STUDIO IDROLOGICO IDRAULICO

Integrazione: ADEGUAMENTO ALLA RICHIESTA del GENIO CIVILE VALDARNO SUPERIORE

Studio Schiatti - Via Puccini 150 – 52100 Arezzo

Aprile 2021

uscita tratto tombato

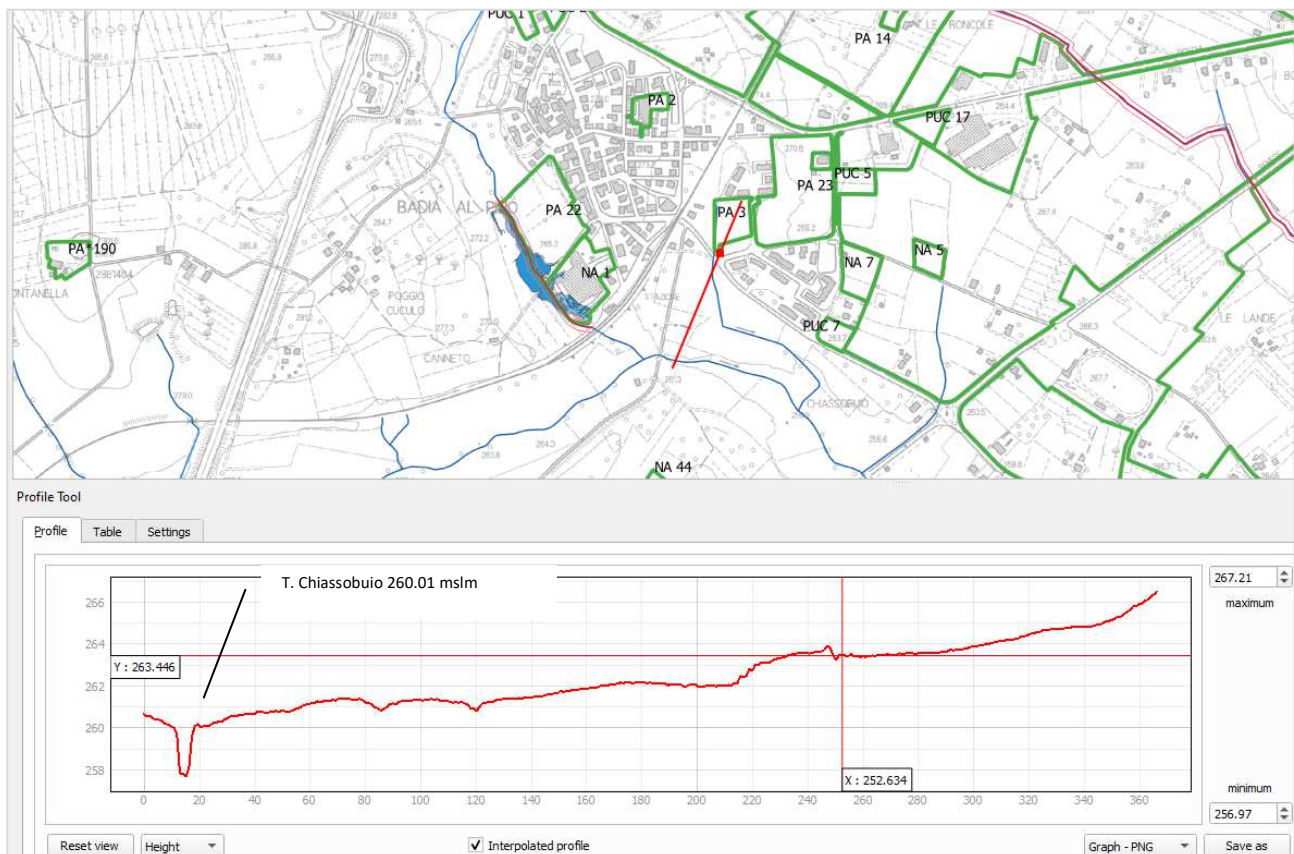
TESTO: "per l'area PA3 è necessaria la modellazione idraulica del fosso AV23772 che attraversa nel tratto iniziale il comparto, oltre alla modellazione del T. Chiassobuio nel tratto di interesse, oppure rispetto a quest'ultimo una verifica della posizione morfologica favorevole del comparto, tramite confronto di quote;"

Come evidenza di quanto sopra dichiarato si riportano anche le sezioni ricavate da lidar in cui è evidente da dove il fosso in questione torna a cielo aperto, quindi non è necessaria modellazione idraulica.

7.4 INTEGRAZIONE N° 10.

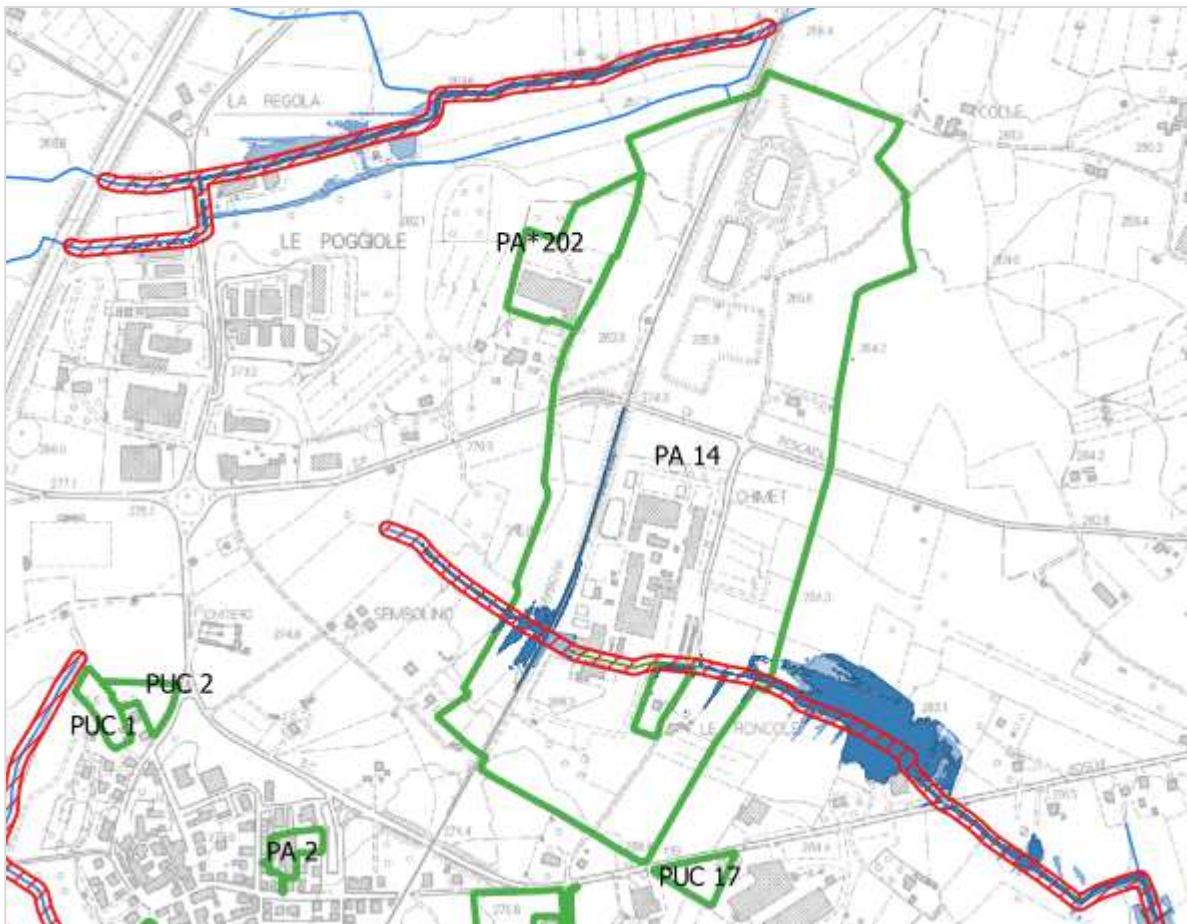
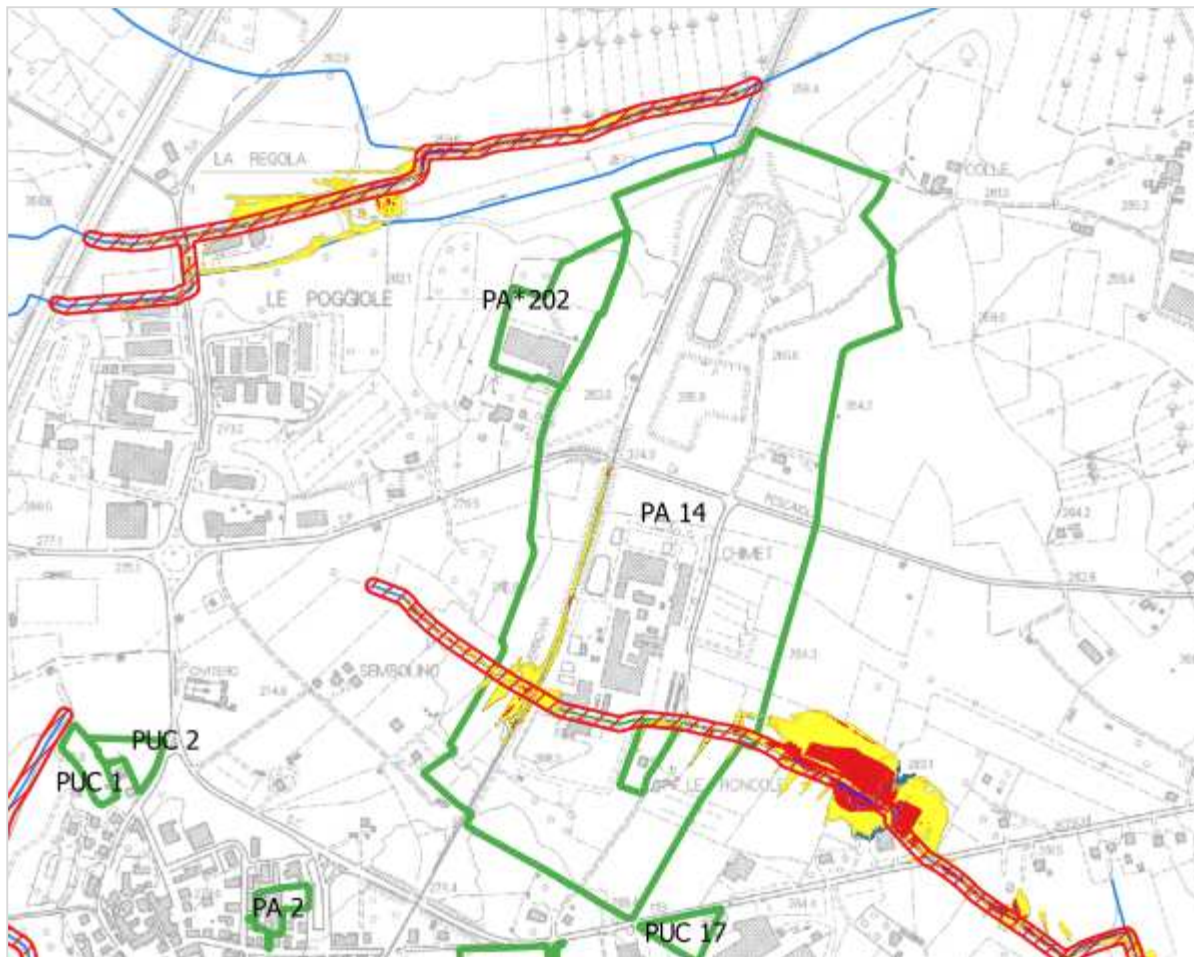
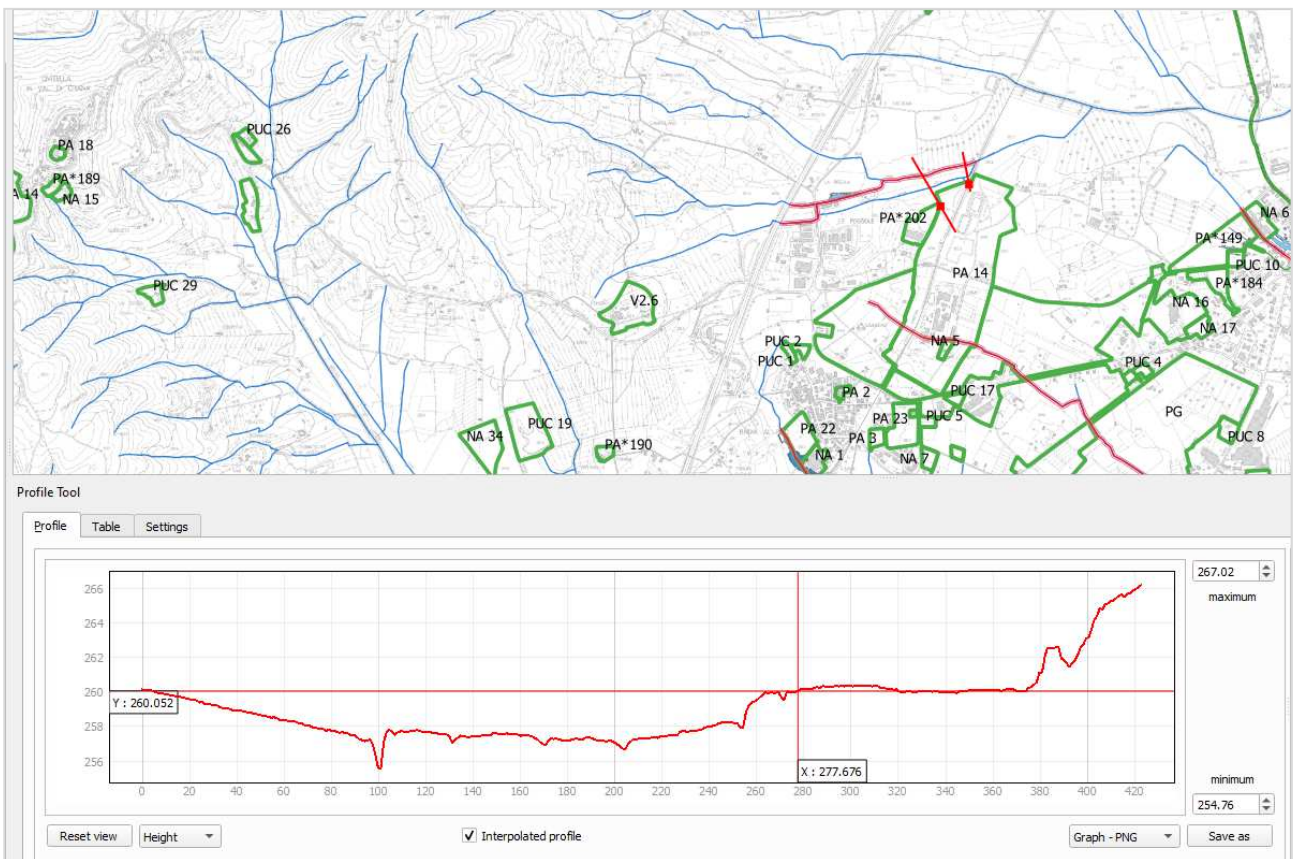
TESTO: *“per il comparto PA14 è necessaria la modellazione idraulica del tratto iniziale del fosso del Ristagno, comprensiva del tratto tombato, oltre a quella del Fosso della Regola e del suo affluente AV23104. Si chiede inoltre di riportare sulla scheda i vincoli relativi alla fascia dei 10 m del Fosso del Ristagno e del fosso AV23104.*

Dalla modellazione del fosso del ristagno (cap. n° 6.1 della presente relazione) comprensiva anche del tratto tombato, il comparto risulta interessato solo in piccola porzione da alluvioni poco frequenti e frequenti in corrispondenza dell'asse ferroviario e subito a monte del tratto tombato.

mentre nella porzione a monte del tratto tombato, in corrispondenza dei terreni incolti, il battente medio esterno alla fascia di rispetto dei 10 m si attesta su 35 cm.

Vista la ridotta entità dei battenti che si verificano comunque la magnitudo corrispondente è moderata.

Il Fosso AV23104 non necessita di modellazione idraulica poiché è stato deviato nel suo corso (vedi dettaglio grafico seguente) come già indicato nello studio idrologico idraulico “Aggiornamento ai sensi della LR 41/2018” redatto per l’amministrazione dallo Studio Schiatti Benini nel luglio 2020, il fosso tributario in destra idrografica AV23104, che diversamente da quanto riportato nel reticolo idrografico di cui alla LR 79, seguendo un percorso rettilineo attraversa la zona industriale (con alveo a sezione rettangolare in c.a.) e successivamente attraversa con un tombino in diagonale la SP 21 per poi costeggiare a cielo aperto il confine della società DIMAR, parallelamente alla SP 21 si immette infine nel Fosso della Regola AV22817 non andando quindi ad interessare il comparto PA14.

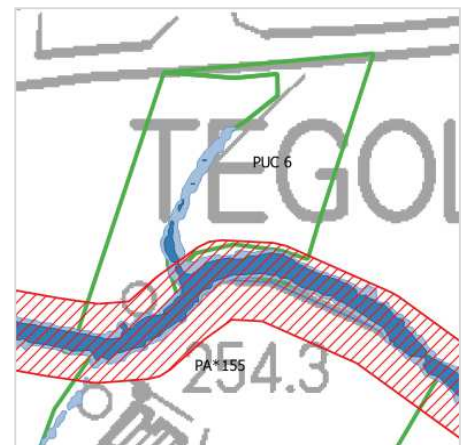
TESTO: *“sulla scheda di fattibilità del PUC6 si chiede di eliminare i riferimenti alle lettere a) e b) dell’art. 8, comma 1, della LR 41/2018 perché se necessarie tali opere strutturali devono essere già individuate e progettate in questa fase. Si chiede inoltre di verificare se la porzione di comparto interessata da alluvioni poco frequenti è interamente ricompresa nella fascia dei 10 m perché in questo caso non è necessario definire la quota di sopraelevazione perché non sono consentiti in tale fascia interventi edificatori;”*

le correzioni richieste sono state apportate nella relativa scheda, resta definita la quota di sopraelevazione poiché la porzione di comparto interessata da alluvioni poco frequenti è esterna alla fascia dei 10 m come si evince dall’estratto.

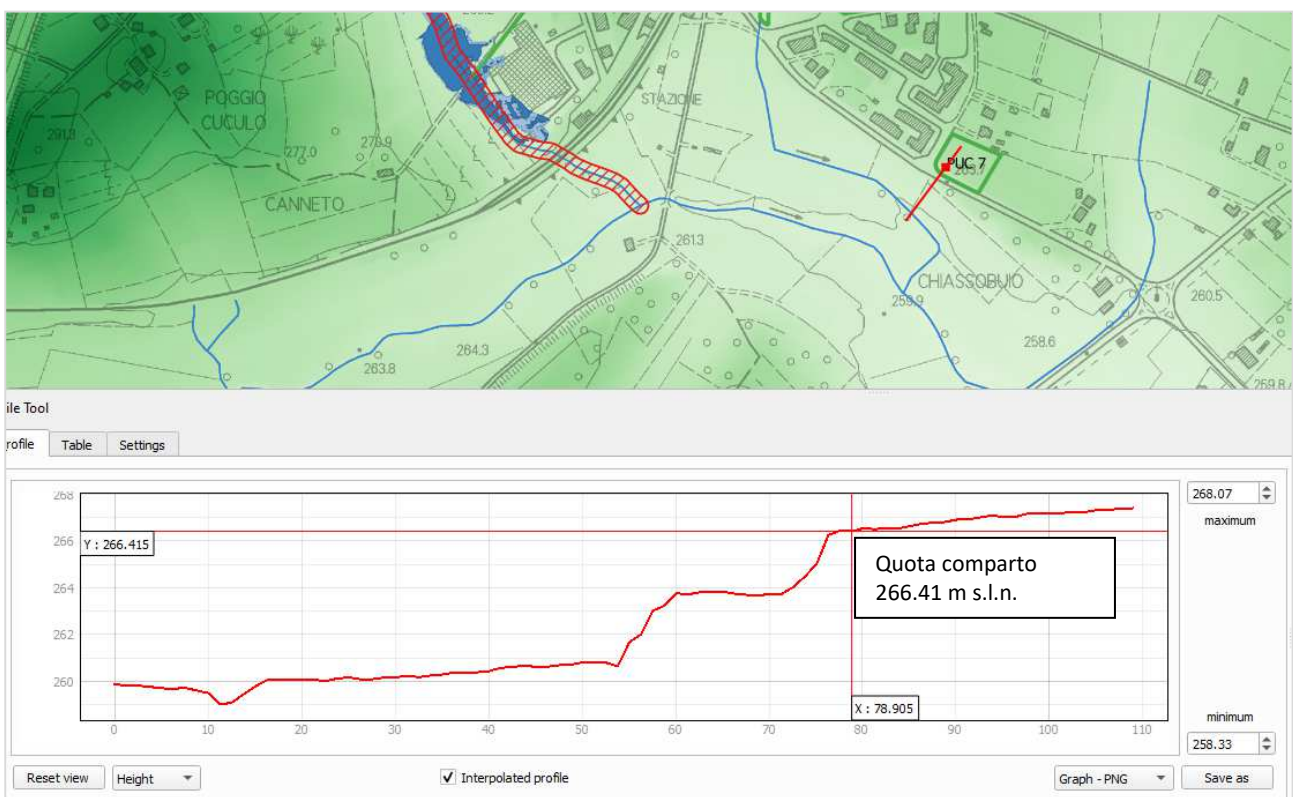
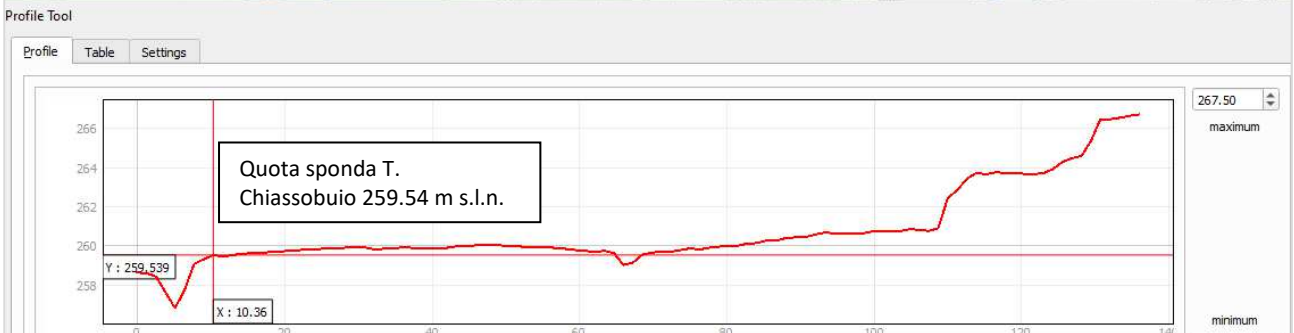
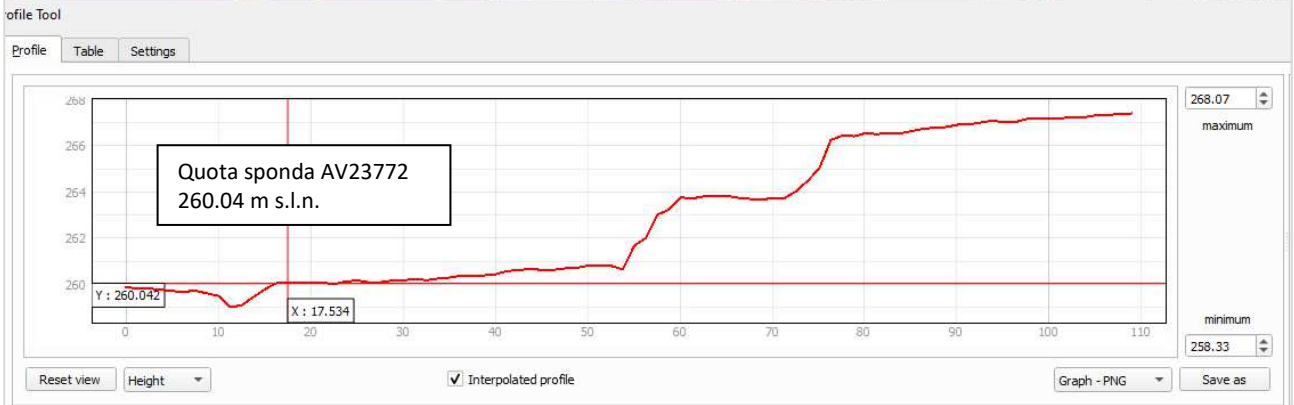
TESTO: “per il PUC7 è necessaria la modellazione del fosso AV23772 e del T. Chiassobuio, oppure rispetto a quest’ultimo una verifica della posizione morfologica favorevole del comparto, tramite confronto di quote.”

L’area si trova in posizione morfologica favorevole sia rispetto al fosso AV23772 sia rispetto al T. Chiassobuio come si evince dagli estratti lidar sotto riportati, quindi non è necessaria la modellazione ed il comparto non è interessato da fenomeni alluvionali nè da pericolosità idraulica

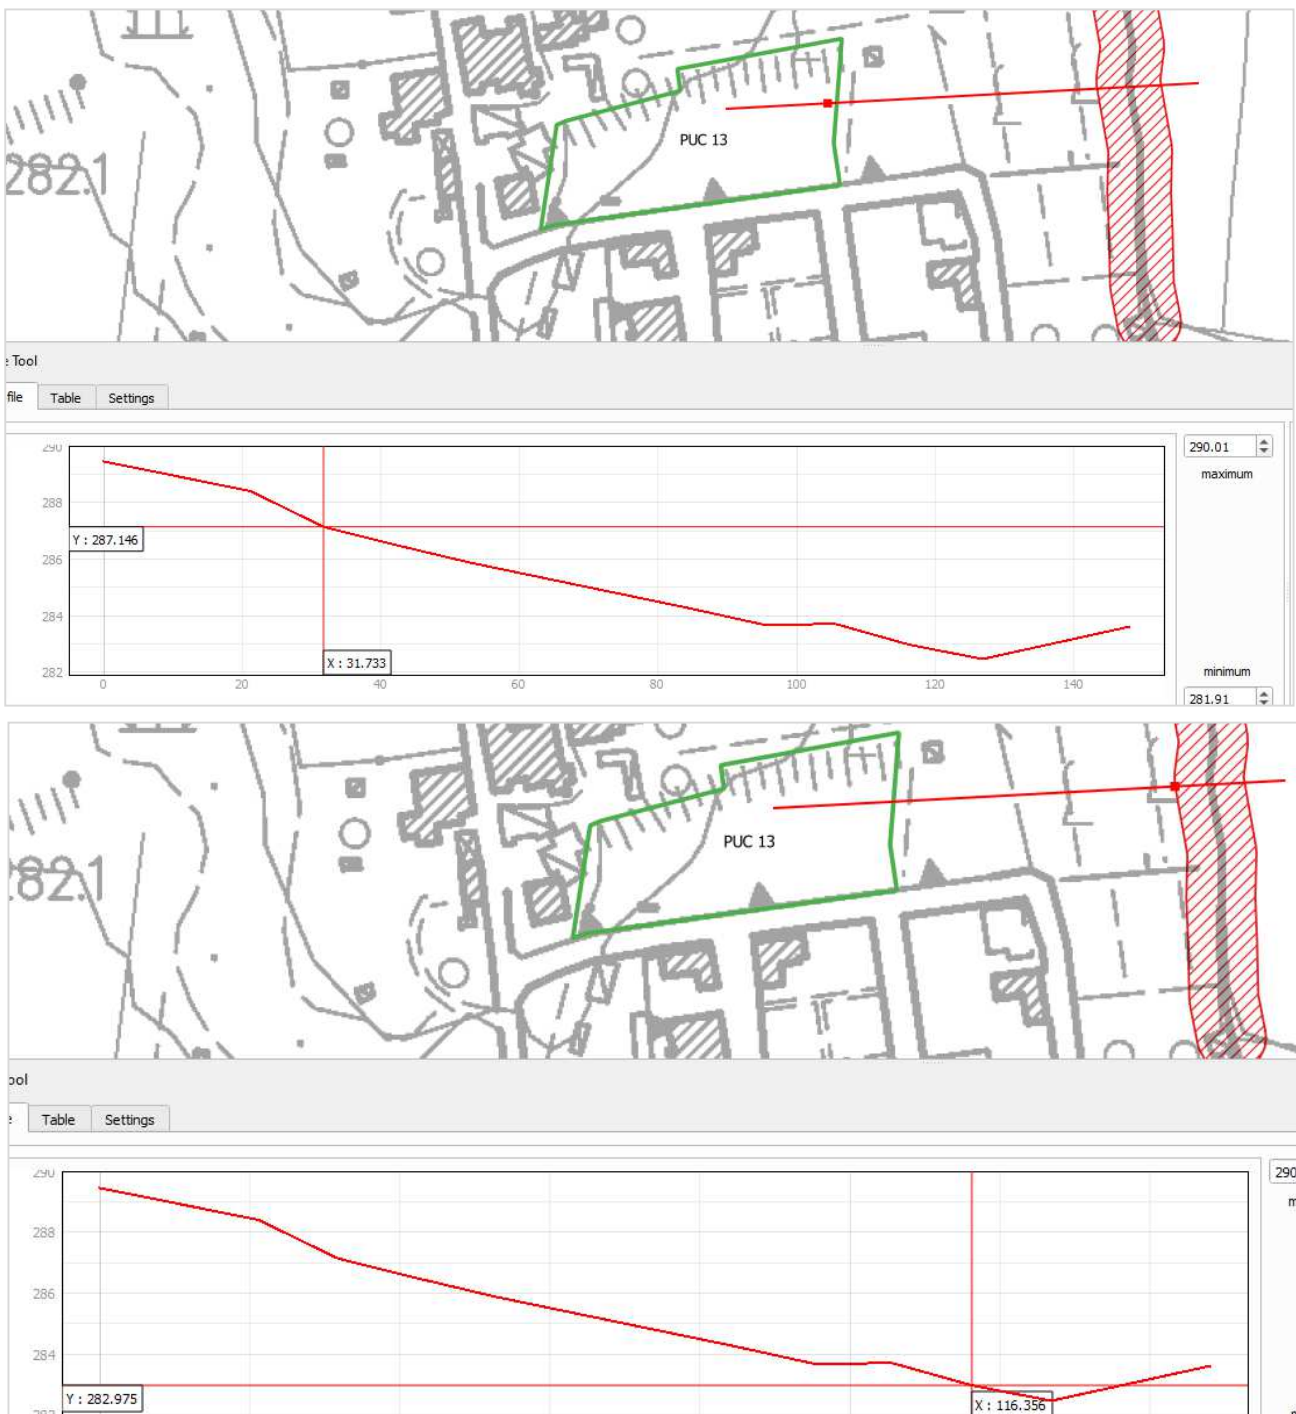
TESTO: *"sulla scheda del PA11 mancano le prescrizioni relative alla fascia dei 10 m"*

Le correzioni richieste sono state apportate nella relativa scheda.

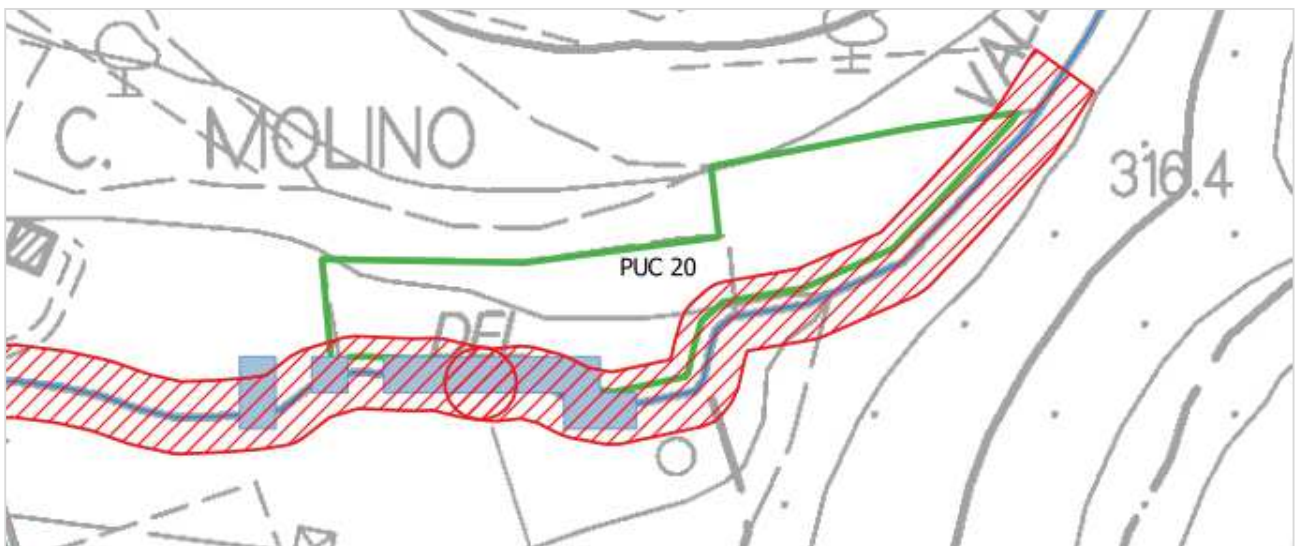
TESTO: *“sulla scheda relativa all’area di trasformazione tr61 togliere il riferimento non corretto al PUC16.”*

le correzioni richieste sono state apportate nella relativa scheda.

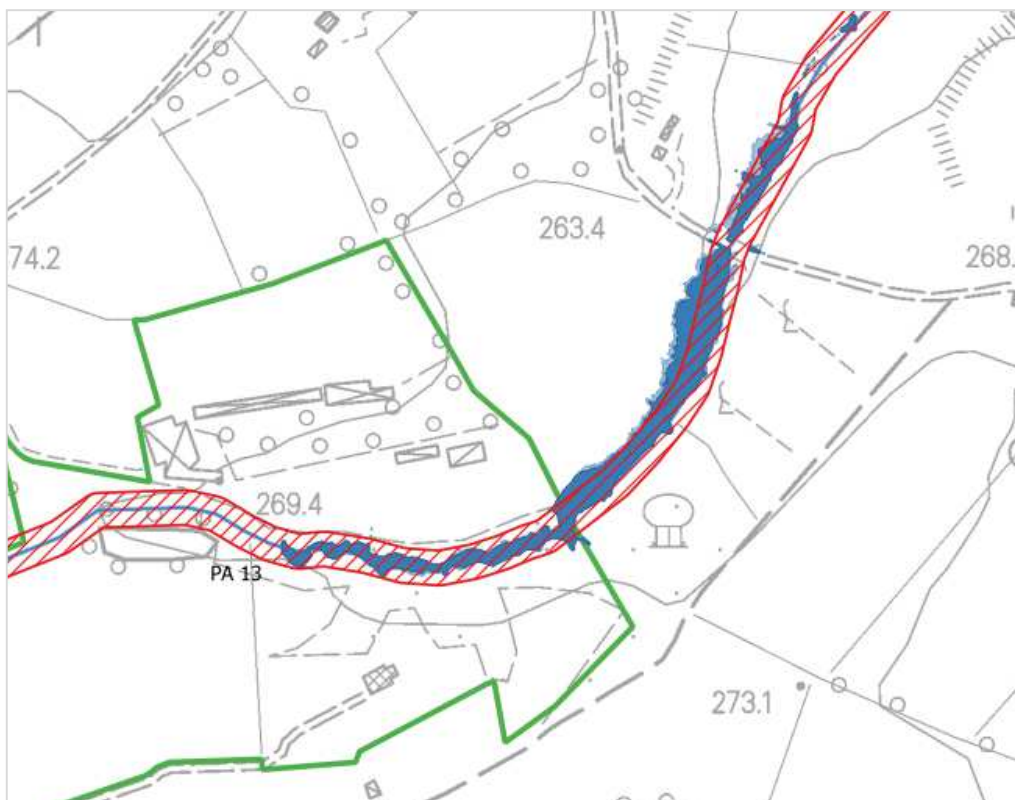
TESTO: *“sulle schede di fattibilità delle aree tr6, tr13, tr56 e tr57 togliere il riferimento non corretto al PUC16.”*

Le correzioni richieste sono state apportate nella relativa scheda.
